SUS株式会社

製品仕様変更のご案内

このたび、『高剛性アルミ構造材カタログ(ZF203)』に掲載の下記製品につきまして、アイテムNo.および仕様の変更を行うことになりましたので、それに伴う変更点をご案内いたします。

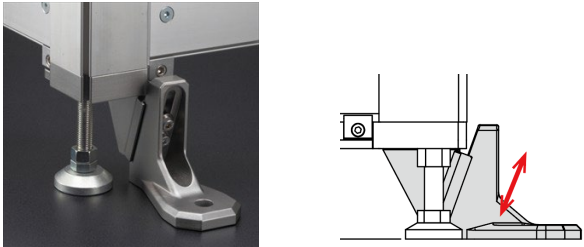
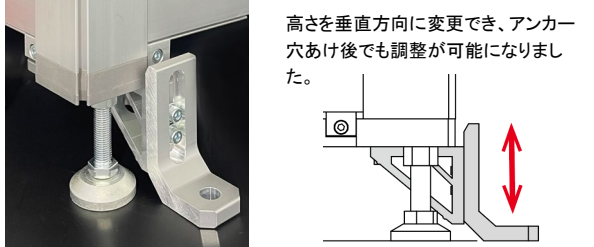
現行仕様【在庫なくなり次第 販売終了】				新仕様【2024年5月1日販売開始】			
『高剛性アルミ構造材カタログ(ZF203)』掲載品				-			
ページ	現行 アイテム No.	名称	税抜価格	-	新 アイテム No.	名称	税抜価格
76・ 101・	ZFK-003	ZF アンカーブラケット キット	¥ 2,750	-	ZFK-005	ZF アンカーブラケット 2 キット	¥ 2,800
126・ 147	ZFK-003S	ZF アンカーブラケット (ステン)キット	¥ 3,630	-	ZFK-005S	ZF アンカーブラケット 2(ステン)キット	¥ 2,900
<キット内容> ● ZF アンカーブラケット A ×1 ● ZF アンカーブラケット B ×1 ● 六角穴付ボルト M8×15 ×2 ● 六角穴付ボルト M8×30 ×2 ● 平ワッシャー-M8 ×2				<キット内容> ● ZF アンカーブラケット 2 ×1 ● ZF アンカーブラケット 2 ベース ×1 ● 六角穴付ボルト M8×20 ×4 ● 平ワッシャー-M8 ×2

- ・アイテムNo.
- ・製品名称
- ・価格
- ・キット内容
- ・材質
- ・形状
- ・上下調整方法
- ・取付寸法

現行品: ステンレス ⇒ 新仕様: **アルミ押出**

新仕様: **垂直に上下の調節可能な形状に変更**

現行品: 斜めにスライド ⇒ 新仕様: **垂直にスライド**

【別紙】

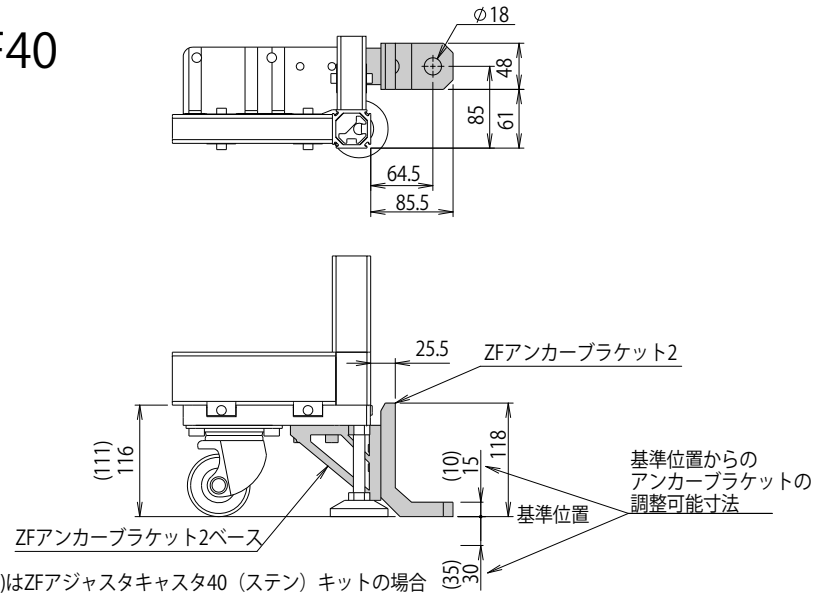
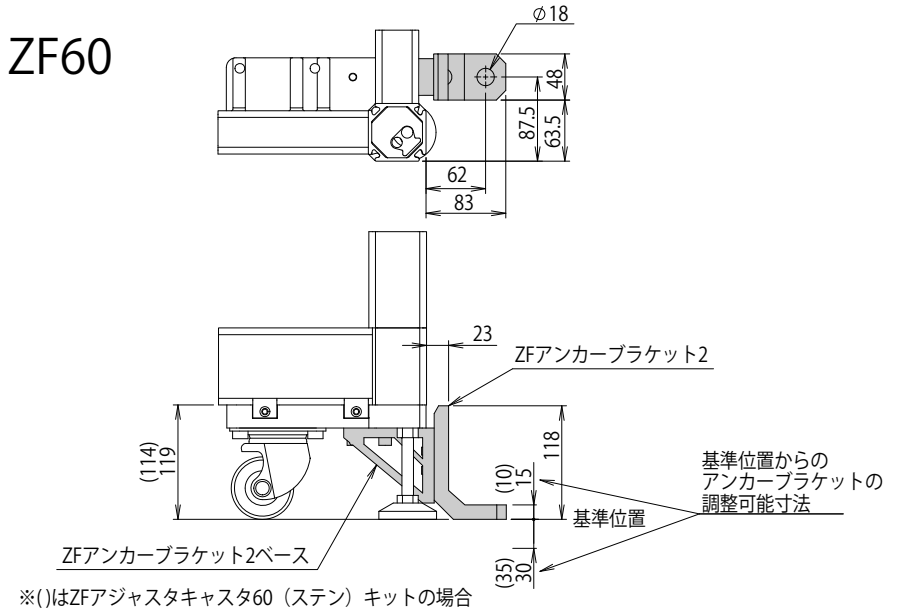
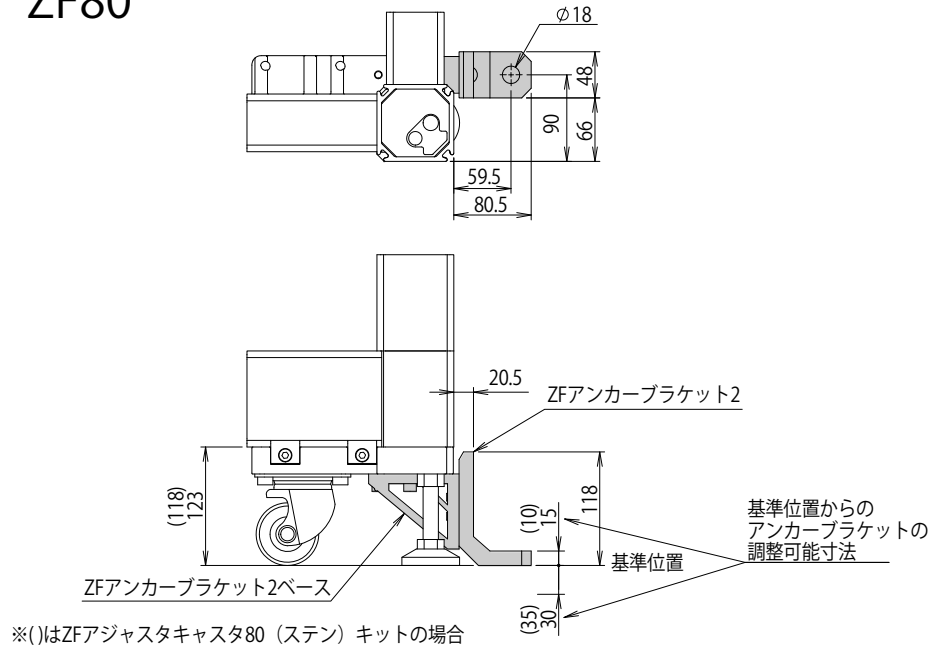
別紙参照
